2022年5月

鍋屋バイテック会社  
カスタマーサクセス部

### アルミディスクハンドル HDA / HDA-N 仕様変更のご案内

#### ■外観（1品番抜粋）

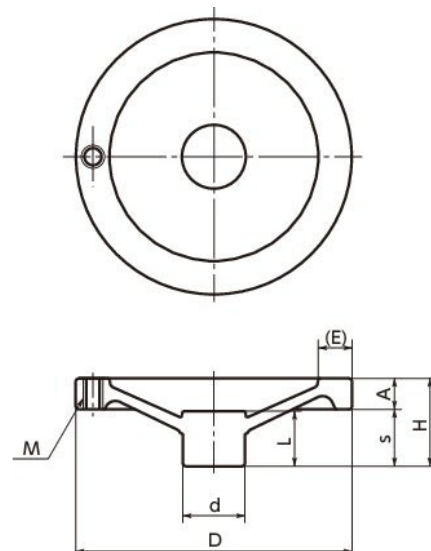
品質向上を目的とした仕様変更を行います。  
外周リム部の表面が滑らかになり、併せて外径寸法(D)を下記の通りに変更いたします。

品番	変更前	変更後
HDA-80 HDA-80-N	82	80
HDA-100 HDA-100-N	103	100
HDA-125 HDA-125-N	128	125
HDA-160 HDA-160-N	164	160
HDA-200 HDA-200-N	204	200
